SERVICE INFO – LuK 0088

Гидравлический выжимной подшипник 510 0180 10

Предупреждение

Рисунок 1: Предупреждение

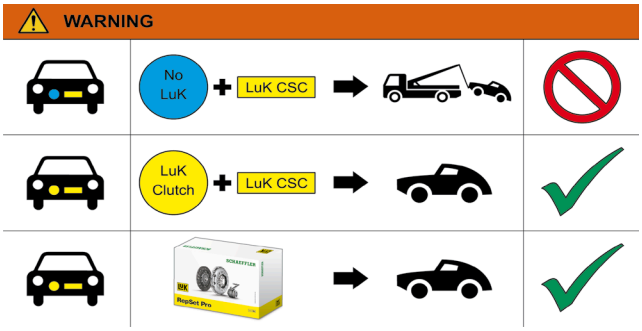
На всех отдельных упаковках гидравлических выжимных подшипников LuK 510 0180 10 теперь есть предупреждающая наклейка (Рис. 1).
На ней указано, что данный гидравлический выжимной подшипник не должен использоваться в комбинации со сцеплениями других производителей.

Практика показала, что использование в сочетании с системами сцеплений сторонних производителей может привести к утечке гидравлической жидкости и преждевременному выходу из строя всей системы выключения сцепления.

Причина заключается в конструктивных отличиях систем сцеплений других производителей и не соответствию характеристик заданных Schaeffler. В результате, на гидравлический выжимной подшипник действуют нагрузки, приводящие к повреждению внутренней направляющей втулки. Это приводит к преждевременному износу уплотнения и следовательно к утечке жидкости.

Поэтому, во избежание такого рода повреждений, указанный гидравлический выжимной подшипник должен устанавливаться только со сцеплениями LuK или как комплексное решение (LuK RepSet Pro).
